Mission régionale d'autorité environnementale

Île-de-France

**Avis en date du 19 avril 2018
de la Mission régionale d'autorité environnementale d'Île-de-France
sur le projet d'aménagement de la Fosse Hersent
à Survilliers (Val d'Oise)**

Illustration 2: Plan de composition du projet (source : étude d'impact, annotations DRIEE)

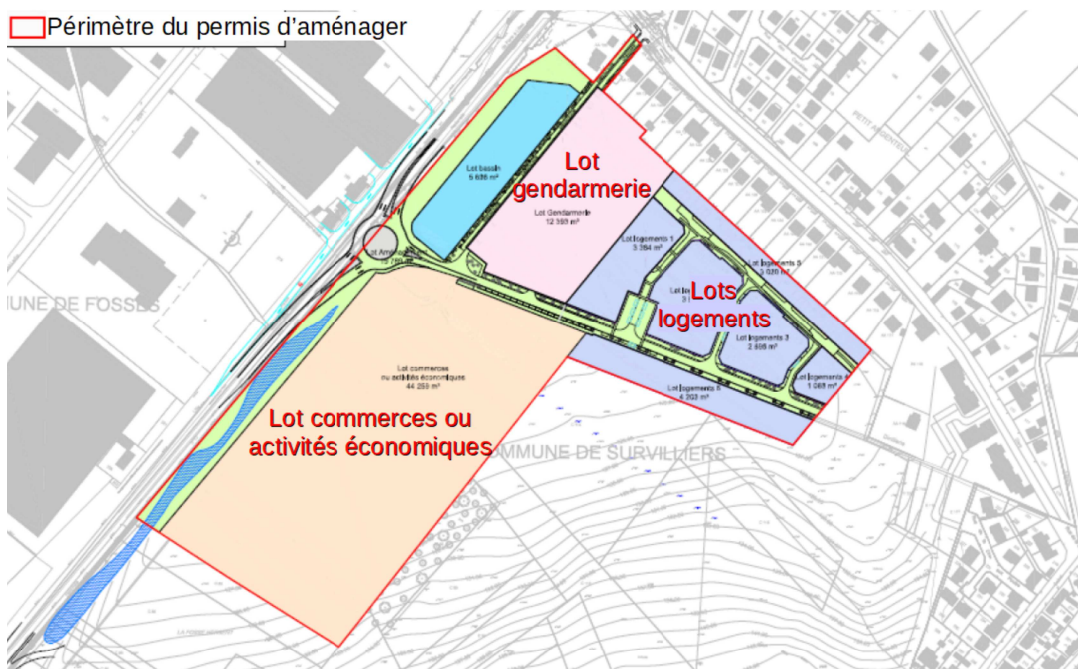
⁴ Cf. page 58 de l'étude d'impact (chapitre IV.1 – Objectifs du projet). Le plan de composition (cf. illustration 2 du présent avis) présenté à la page 61 de l'étude d'impact et également fourni dans les annexes graphiques, montre lui 6 lots de logements.

- la création d'une « voie d'insertion permettant un accès direct vers le programme d'activités depuis la RD317 » est mentionnée (page 62), mais cette voie n'apparaît sur aucun plan du dossier ;
- à l'intérieur de la zone seront aménagées une voie principale à double sens, desservant les lots à partir du giratoire, ainsi qu'une voie de service depuis la rue de la gare⁸ exclusivement réservée à la gendarmerie et aux circulations piétons et de cycles. La desserte interne du programme de logements est indiquée comme « n'étant pas à la charge de l'aménageur » dans l'étude d'impact (page 62), alors que le plan de voirie (document PA8 – 3.1⁹) affiche que c'est la voie de service réservée à la gendarmerie qui n'est pas à la charge de l'aménageur.

La MRAe recommande de préciser le contenu du programme des voiries (notamment la voie d'insertion permettant un accès direct vers le programme d'activités depuis la RD317), de présenter le planning prévisionnel des travaux et constructions projetées et d'apporter les informations disponibles sur le plan guide de requalification de la RD317 dans lequel s'inscrit le projet.

Illustration 3: Classement sonore des voies bruyantes et secteurs affectés par le bruit
(Source : CARTELIE – Site Internet de la préfecture du Val d'Oise)

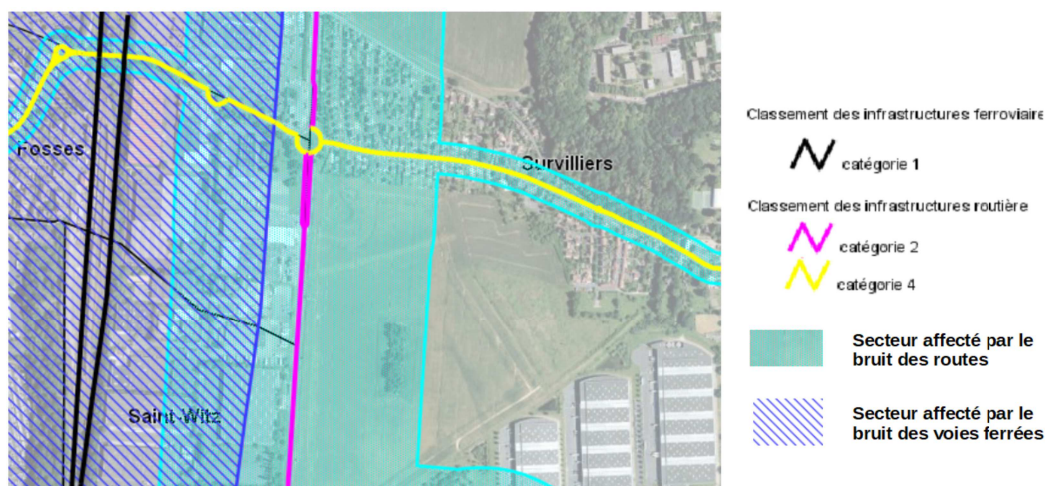
L'étude d'impact indique, à tort, que le site n'est pas localisé à proximité d'une voie classée comme infrastructure sonore (page 116) bien qu'elle rappelle la réglementation relative au classement sonore des infrastructures. En effet, la MRAe note que les routes RD317 et RD922 sont classées respectivement en catégorie¹⁸ 2 et 4 par l'arrêté préfectoral n° 02-035 du janvier 2002 relatif au classement sonore des infrastructures terrestres. Cet arrêté définit la largeur des secteurs affectés par le bruit (cf. Illustration 3)¹⁹ : une grande partie du site est concernée. Ce classement impose la mise en place, pour les nouveaux bâtiments à usage d'habitation situés dans ces secteurs, de mesures d'isolation acoustique de façade pour respecter des niveaux de bruit maximum à l'intérieur des locaux.

La MRAe recommande que l'étude d'impact rappelle le classement sonore des voies situées à proximité du projet, les secteurs affectés par le bruit et les prescriptions d'isolation acoustique qui s'imposeront pour les nouvelles habitations.

Illustration 4: Orientation d'aménagement et de programmation (OAP) "Site de la Gendarmerie" (Source : étude d'impact)

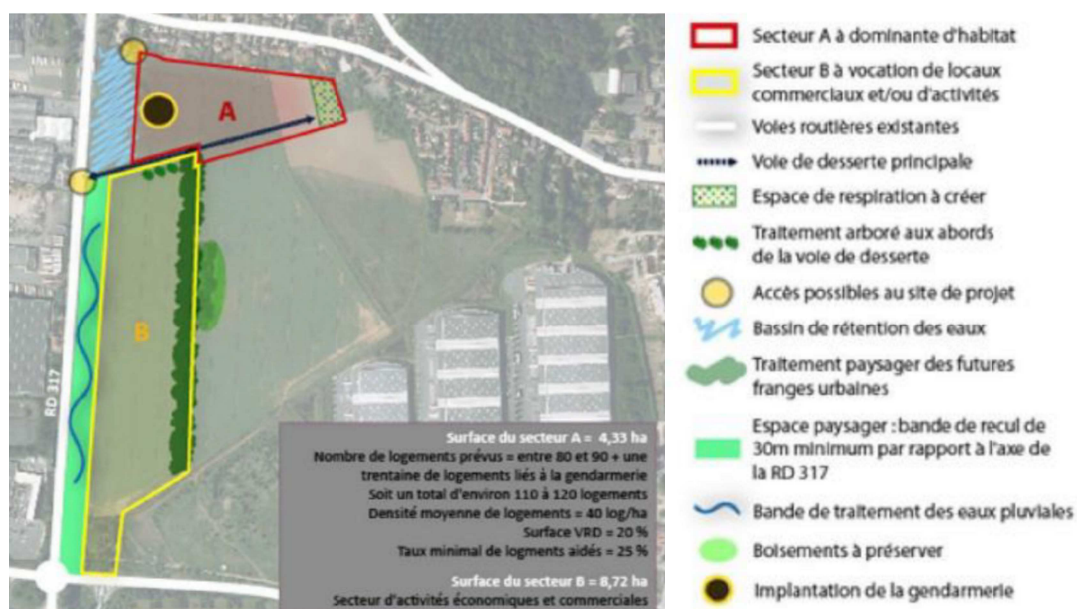
L'OAP telle que reproduite dans l'étude d'impact prévoit par ailleurs un « espace de respiration à créer » situé à l'est du futur programme de logements (cf. Illustration 4, secteur A). Il convient de préciser pourquoi cet espace n'a pas été intégré dans le projet et dans son étude d'impact .

Illustration 5: Entrées et sorties prévues du projet (Source : étude d'impact page 33)

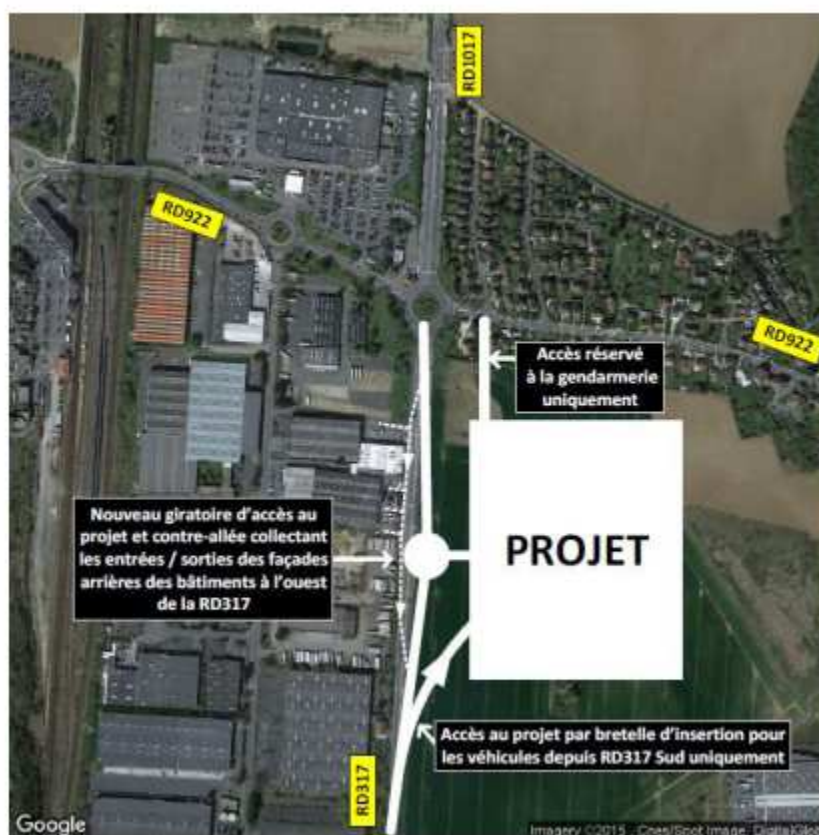
- La question de l'insertion depuis la contre-allée se pose pour les véhicules en provenance du giratoire RD317/RD922 depuis la RD922 ouest. En effet, si cette contre-allée est utilisée comme voie d'évitement, une congestion pourrait être observée sur le point d'insertion, au sud du nouveau giratoire créé pour l'accès au site, qui pourrait remonter jusqu'à ce giratoire et gêner son fonctionnement. Il faudrait également veiller à l'éloignement suffisant du nouveau giratoire par rapport aux remontées de file du giratoire existant RD317/RD922.

- De même, les remontées de file sur les deux giratoires successifs au nord-ouest du projet (RD922 et RD317/RD922) soulèvent des interrogations quant à l'insertion des véhicules depuis la voie de service de la gendarmerie en heure de pointe du soir. L'étude de circulation semble en effet indiquer que ces files remontent jusqu'au point d'insertion du nouvel accès.

La MRAe note que le projet est à adapter afin de ne pas créer de difficultés de circulation supplémentaires sur le secteur. En l'état, elle considère que les incidences du projet sur les déplacements sont notables et ne font pas l'objet de mesures d'évitement ou de réduction satisfaisantes.

La MRAe recommande donc que les mesures d'évitement, et à défaut de réduction des impacts du projet sur les déplacements et les pollutions et nuisances associées soient précisées, réévaluées si besoin, et qu'en particulier le niveau d'engagement des mesures relevant de la responsabilité de tiers (conseil départemental en particulier) soit précisé.

Illustration 6: Extrait du PADD (plan d'aménagement et de développement durable) du PLU de Survilliers (Source : étude d'impact - annotations DRIEE)

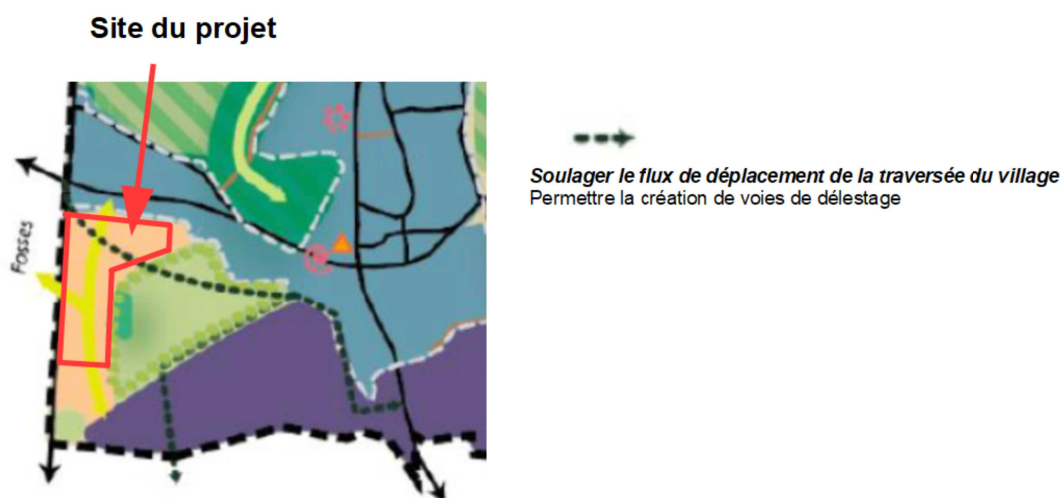
La MRAe rappelle par ailleurs que le PADD (plan d'aménagement et de développement durable) du PLU de la commune – présenté page 137 de l'étude d'impact – fait figurer un principe de « voie de délestage »⁴² orienté est-ouest sur le secteur (cf. Illustration 6) : l'aménagement retenu pour le projet suggère que la voie de desserte principale du projet pourrait à terme assurer cette fonction, auquel cas les lots de logements qui seront créés seraient exposés à des nuisances supplémentaires.

Les nuisances sonores supplémentaires générées par le projet, liées aux activités ou au trafic supplémentaire, sont appréciées de manière trop générale. L'étude d'impact renvoie, pour les futures constructions (gendarmerie et activités), aux études acoustiques qui seront réalisées et à la réglementation qui s'appliquera et, pour ce qui concerne le trafic supplémentaire, indique que « les effets sonores générés par le trafic supplémentaire s'inscriront dans un problème global de nuisances sonores des infrastructures routières » (page 194). Elle indique à tort qu'« il n'y a pas réglementairement de mesures de réduction à prévoir pour les voies nouvelles » (page 194), omettant la réglementation relative à la limitation du bruit des infrastructures de transport terrestres (cette réglementation concerne la création de nouvelles routes, mais également les modifications significatives de routes existantes).
